発電用原子炉施設に係る 特定機器の設計の型式証明申請 コメント管理表及びコメント回答

2023年11月22日
トランスニュークリア(株)

審査会合におけるコメント管理表

図8-1 燃料の収納条件

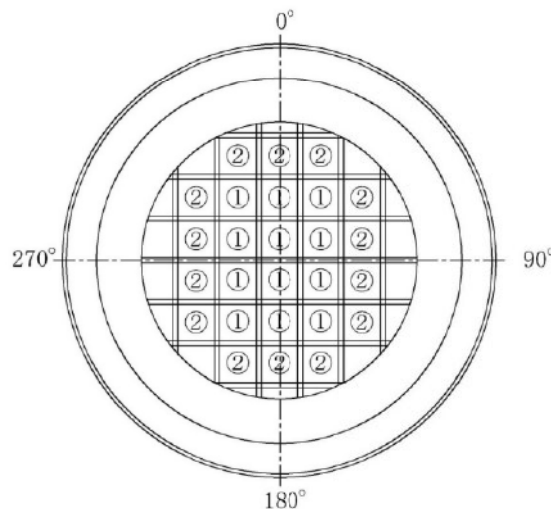
被覆管応力が100MPa以下を満足する条件と評価結果を示すこと。その際の評価条件は、除熱解析条件と整合性を図ること。

1. 発熱量制限の設定

使用済燃料集合体をTK-26型に収納するにあたり、15×15燃料のみを収納する場合、又は、17×17燃料及び15×15燃料を混載する場合、燃料の発熱量を以下のとおり制限する。なお、17×17燃料のみを収納する場合は、補足説明資料16-4の発熱量と同じである。

- 特定兼用キャスク1基当たりの発熱量: 以下
- 中央部(①)に収納する燃料の発熱量: 以下
- 外周部(②)に収納する燃料の発熱量: 以下

- ①: 燃焼度が48,000MWd/t以下(17×17燃料)、又は、47,000MWd/t以下(15×15燃料)の使用済燃料集合体の収納位置
- ②: 燃焼度が44,000MWd/t以下(17×17燃料)、又は、43,000MWd/t以下(15×15燃料)の使用済燃料集合体の収納位置
